SERVICE INFO – INA 0011

Видимі відмінності натяжних роликів 531 0565 30

Зображення 2: 531 0565 30 - нова версія

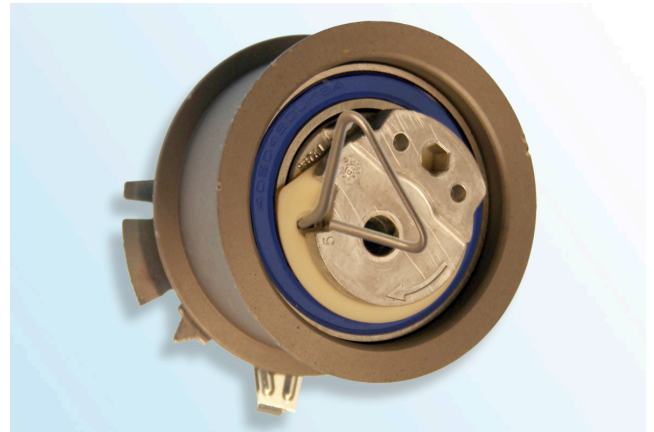
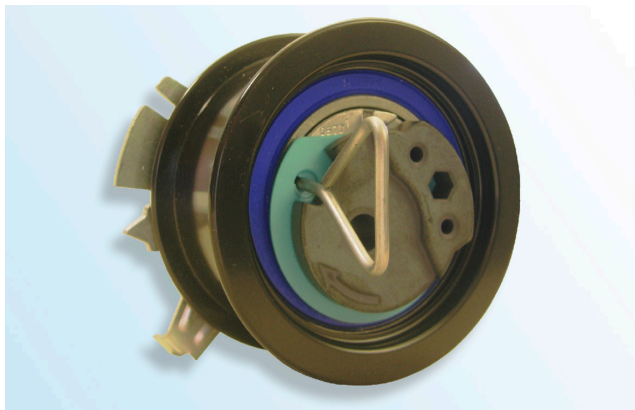
Візуальні характеристики:

- Ексцентрик виготовлений з металокераміки
- Покриття поверхні E-Coat
- (чорного кольору)
- Ущільнення підшипника синього кольору

В рамках постійного вдосконалення нашої продукції було здійснено модифікацію натяжного ролика 531 0565 30.

Візуальні характеристики:

- Ексцентрик виготовлений з литого алюмінію
- Покриття поверхні — фосфат цинку (світло-коричневого кольору)
- Ущільнення підшипника коричневого або синього кольору

Як і раніше, дозволяється використовувати та встановлювати «стару версію» натяжного ролика відповідно до інструкцій виробника!
